MINISTERIO DE AMBIENTE Y DESARROLLO SOSTENIBLE
PARQUES NACIONALES NATURALES DE COLOMBIA

(034) 08/03/2022

"Por medio de la cual se autoriza al señor JORGE ENRIQUE MATTOS BARRERO a adelantar actividades de adecuación, reposición o mejora de unas estructuras de protección costera, NO SE AUTORIZAN las actividades de adecuación, reposición o mejora de dos muelles y se adoptan otras determinaciones"

Figura 1. Levantamiento de las obras objeto de estudio en salida de campo sobre ortofotomosaico de la ANT. Bien Baldío Reservado de la Nación denominado "El Peñón". Suroeste del Archipiélago Nuestra Señora del Rosario

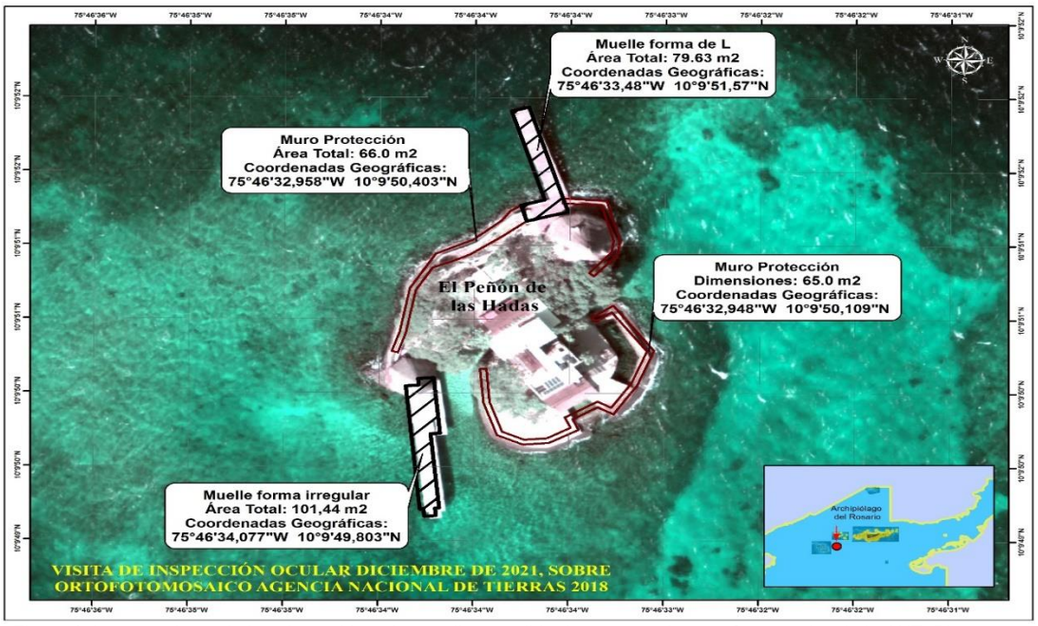
Que, en inspección ocular al área de estudio en diciembre de 2021, se verificó también que las obras presentan igual forma, área y dimensiones a las encontradas en la imagen satelital de 2007 y a la de la actualización del inventario de muelles y obras de protección costera, realizado por los funcionarios en el año de 2012, resaltando que las dos estructuras de acceso al Bien baldío Reservado de la Nación ***NO son existentes*** *(Ver figura 1)* (Negrilla fuera de texto)

Figura 2. Evidencia de obras existentes, sobre fotografía aérea 1993. Bien Baldío Reservado de la Nación denominado "El Peñón de las Hadas". Suroeste del Archipiélago Nuestra Señora del Rosario

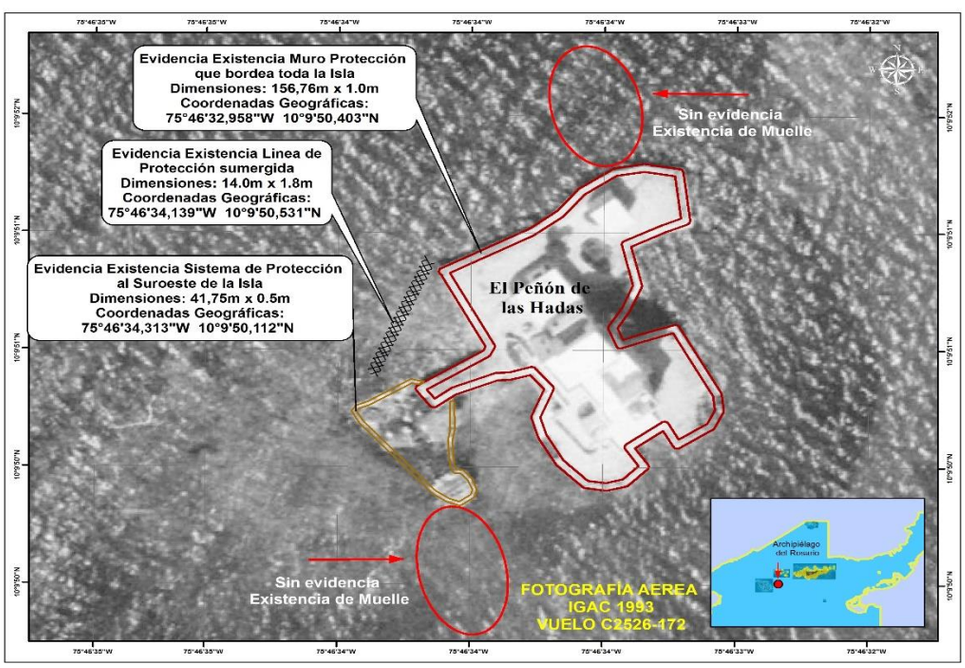
Conforme a fotografía aérea IGAC de 1993 de vuelo C2526-172, se evidencia la existencia de las siguientes obras, ubicadas al interior del Parque Nacional Natural Los Corales del Rosario y de San Bernardo:

- *Un Muro protección costera que bordea toda la Isla, el cual posee unas dimensiones de 156,76m x 1.0m; y corresponde a un área total de 156.76 m2 en las Coordenadas Geográficas 75°46'32,958"W 10°9'50,403"N.*

- *Un sistema de protección costera al Suroeste de la Isla, con unas dimensiones de 41,75m x 0.5m; las cuales poseen un área total de 20.85 m2 en las Coordenadas Geográficas 75°46'34,313" W 10°9'50,112"N*

- *Una línea de protección costera, la cual se evidencia sumergida en la fotografía aérea. Esta posee unas dimensiones de 14.0m x 1.8m y un área total de 25,2 m2 en las Coordenadas Geográficas 75°46'34,139" W10°9'50,531"N*

Sin embargo, no se registra evidencia en la fotografía aérea IGAC de 1993, ***de la existencia de los dos muelles que el solicitante registra en el trámite*** *en las coordenadas geográficas 75°46'33,48" W10°9'51,57"N y 75°46'34,077" W 10°9'49,803"N respectivamente (Ver figura 2). Así mismo, en el inventario de muelles en jurisdicción del Área Protegida realizado por los funcionarios en el año de 2005, tampoco se registran las estructuras de acceso al Bien Baldío Reservado de la Nación denominado " El Peñón de las Hadas"* Negrilla fuera de texto.

De acuerdo a lo que precede, las dos (2) estructuras tipo muelle no son preexistentes, razón por la cual no es de competencia de esta autoridad ambiental, conceder permiso para realizar actividades de construcción o reparación sobre las mismas, toda vez que se trata de obras nuevas, por tanto, no es factible conceder permiso de reparación, reposición o mejora, sobre las mismas.
